KfK 3366
März 1983

Kritische Bewertung der Literatur zu hohen Energiefreisetzen bei hypothetischen Störfällen in natriumgekühlten schnellen Brutreaktoren

Institut für Neutronenphysik und Reaktortechnik
Institut für Reaktorentwicklung
Projekt Schneller Brüter

Abb. 7.2: Kompaktionsform nach Webb

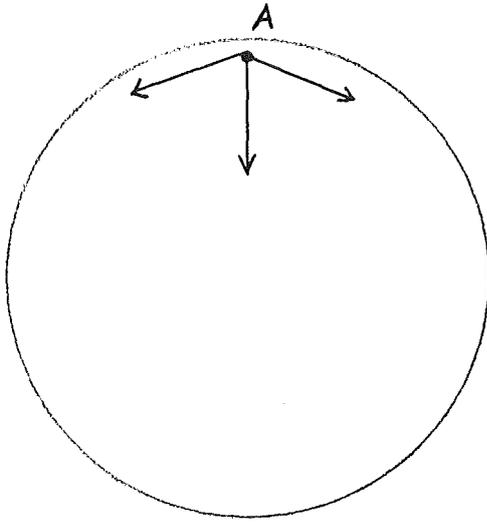
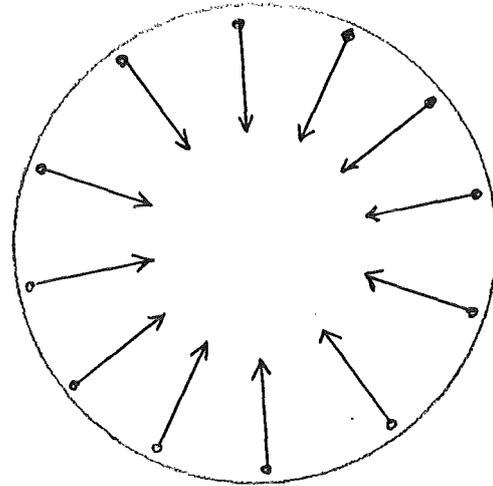
Webb selbst rechnet dabei in der falschen sphärischen Geometrie.
